Mission régionale d'autorité environnementale
OCCITANIE

**Avis
sur le projet de centrale photovoltaïque au sol sur la commune
de Mirande (Gers)**

N°Saisine : 2025-006288
Avis émis le 18 novembre 2025

Figure 3 : synthèse des enjeux des habitats naturels p.285

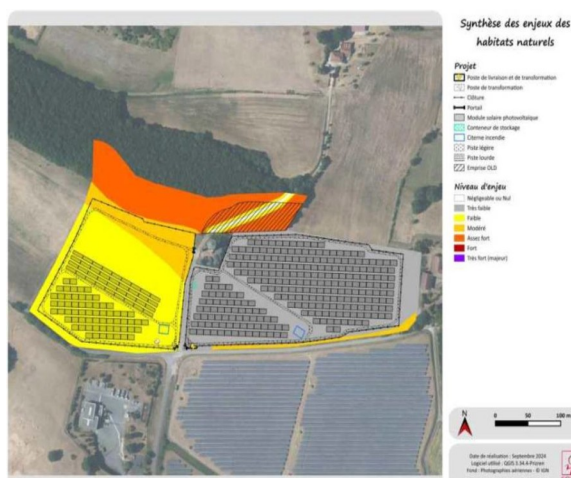
Si l'évaluation des enjeux floristiques et des habitats naturels apparaît globalement pertinente, la MRAe observe que l'impact sur la friche pelousaire et ses fonctionnalités écologiques est sous-estimé, alors même que ce milieu constitue un habitat d'accueil pour des espèces patrimoniales, notamment des lépidoptères et la Cisticole des joncs, et qu'il se situe à l'intérieur du périmètre du projet. Par ailleurs, la disposition des panneaux solaires recouvre une partie des friches identifiées comme présentant un enjeu écologique pour l'avifaune et les insectes, ce qui contredit l'affirmation d'un évitement maximal. De plus, la zone d'évitement identifiée ne correspond pas intégralement à la zone d'enjeu fort présentée page 313, créant une incohérence entre l'analyse et la mesure proposée. Enfin, l'absence de cartographie précise des patchs d'Origan ne permet pas de vérifier l'efficacité des mesures

d'évitement envisagées, ni de démontrer de manière robuste l'absence d'impact résiduel significatif. Les effets indirects liés à la modification des conditions lumineuses et micro-écologiques, susceptibles d'affecter les stations d'Origan (plante hôte de l'Azuré du serpolet), doivent être analysés.

En l'état, la démonstration de l'absence d'impact résiduel significatif sur les habitats à enjeu fort n'est pas pleinement étayée : elle nécessite une justification complémentaire, fondée sur des éléments cartographiques et argumentaires détaillés.

- de réévaluer les habitats d'espèces à enjeu et de les cartographier, incluant notamment les patches d'Origan et la friche pelousaire ;
- de renforcer les mesures d'évitement et de réduction, en garantissant le maintien intégral des secteurs d'intérêt écologique pour les espèces associées (lépidoptères, avifaune) ;
- de préciser l'évaluation des impacts indirects liés aux changements de conditions micro-écologiques (lumière, gestion) sur les habitats d'espèces.

Figure 4 : synthèse des enjeux faunistiques p. 314

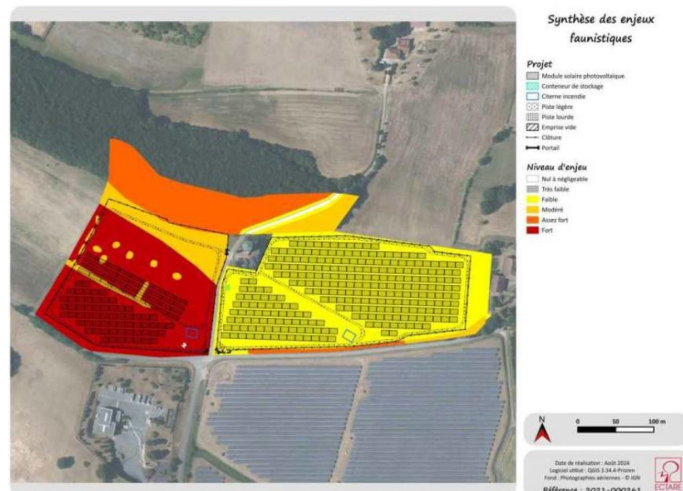
Une diversité intéressante de lépidoptères est observée sur les coteaux herbacés et arbustifs à l'ouest du site, dont l'Azuré du serpolet, inscrit en annexe IV de la Directive « Habitats-Faune-Flore », protégé au niveau national, quasi-menacé régionalement et déterminant ZNIEFF. Les secteurs favorables correspondent aux coteaux exposés et aux lisières boisées, profitant de la présence de stations d'Origan, plante-hôte principale de l'espèce.

La présence de l'Azuré du serpolet est attendue compte tenu de sa distribution régionale et la reproduction sur le site est plausible. La carte des enjeux (p.121) apparaît cohérente avec les exigences écologiques de l'espèce et correspondant aux secteurs déjà identifiés comme à enjeux pour l'avifaune.

Une cartographie fine des stations d'Origan doit être réalisée afin d'apprécier précisément les zones à enjeu et d'évaluer l'efficacité des mesures d'évitement. Cependant, pour l'Azuré du serpolet, le maintien des populations dépendra du maintien de surfaces ouvertes abritant des stations d'Origan au sein du périmètre clôturé, condition indispensable à la pérennité de l'espèce sur site.

La MRAe ne partage pas la conclusion d'un impact résiduel faible sur cette espèce : seule une partie des friches favorables est évitée et il n'est pas démontré que l'ensemble des stations d'Origan sera préservé.

La MRAe recommande de réaliser et d'intégrer au dossier une cartographie des secteurs à enjeux pour l'Azuré du serpolet, ainsi que des stations d'Origan, plante-hôte principale de l'espèce dont les surfaces doivent être intégralement préservées dans le périmètre du projet et maintenues en état favorable durant la phase d'exploitation, et d'adapter les mesures d'évitement en conséquence.
